3号機放射性廃液漏えいに係る原子力安全・保安院からの指示について

平成 22 年 2 月 26 日

系統概要

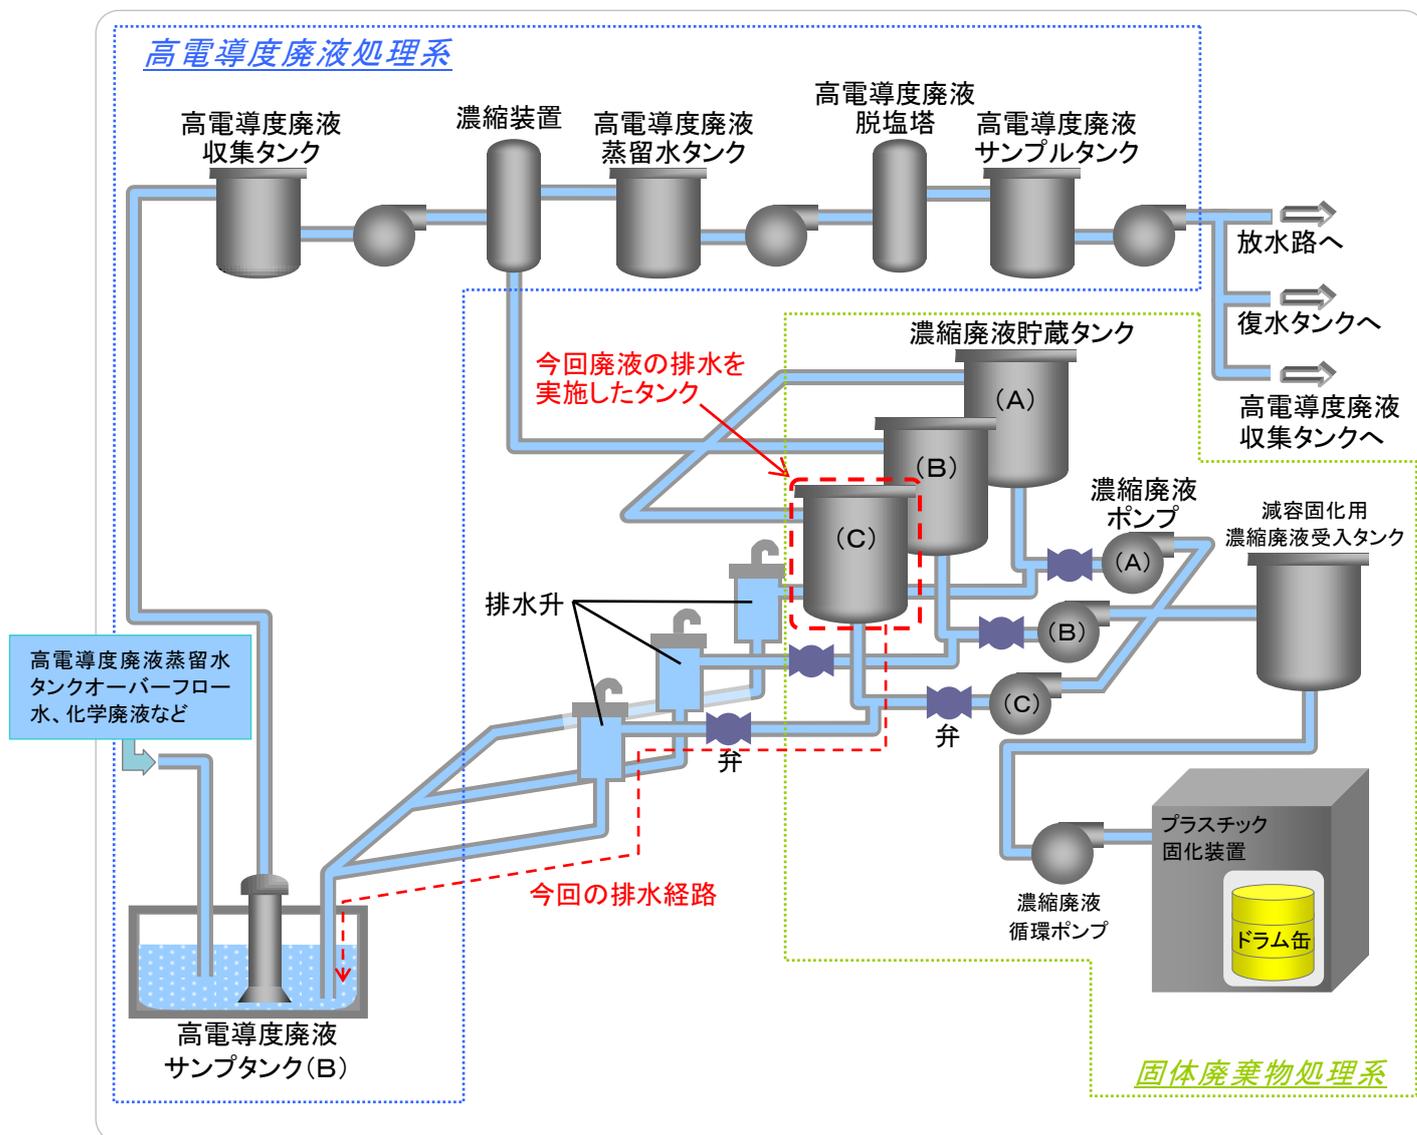
対象号機	3号機（定格熱出力一定運転中） ：沸騰水型、定格電気出力110万キロワット
概要	当社は、平成22年2月25日、経済産業省原子力安全・保安院より、平成21年12月1日に発生した放射性廃液の漏えい事象 ^{※1} について、保安規定 ^{※2} 違反にあたることおよび技術基準 ^{※3} への適合性の確認を怠り法律の要求に対して不適切であったことの指摘を受け、根本原因の究明と再発防止対策について報告するよう指示を受けました。 当社は、この指示を真摯に受けとめ、適切に対応するとともに再発防止に努めてまいります。
違反事項等 指摘された 内容	保安規定では、濃縮廃液貯蔵タンク内の廃液は、プラスチック固化装置でドラム缶等の専用の容器に固型化し、固体廃棄物貯蔵庫に保管することを規定している。しかしながら、本件は、社内規程で保安規定による固型化処理をしなければならない不溶解物濃度の高い廃液を、本来の使用目的が異なる排水配管等を使用し、高電導度廃液処理系に戻し、廃液が排水配管から漏えいしたものであり、保安規定に違反している。 また、廃液の移送に用いる排水配管等について、技術基準への適合性を確認すべきであったにもかかわらず、これを怠ったことは、電気事業法第39条の技術基準適合維持義務の要求に照らし、不適切なものと判断する。
指示を受けた 当社の対応	当社は、排水行為の決定プロセスにおいて、なぜ組織的な確認が有効に機能しなかったかという観点で、今後、根本原因分析（以下、「RCA」という。）を実施し、その結果等をもとに必要な再発防止対策を立案し、適切に実施してまいります。 なお、RCAの結果および具体的な再発防止対策については、まとも次第、お知らせいたします。
お知らせ基準	「表2-14 定期検査等において、検査の判定基準に係る不適合があったとき。また、保安検査で指摘を受けたとき。」に該当します。
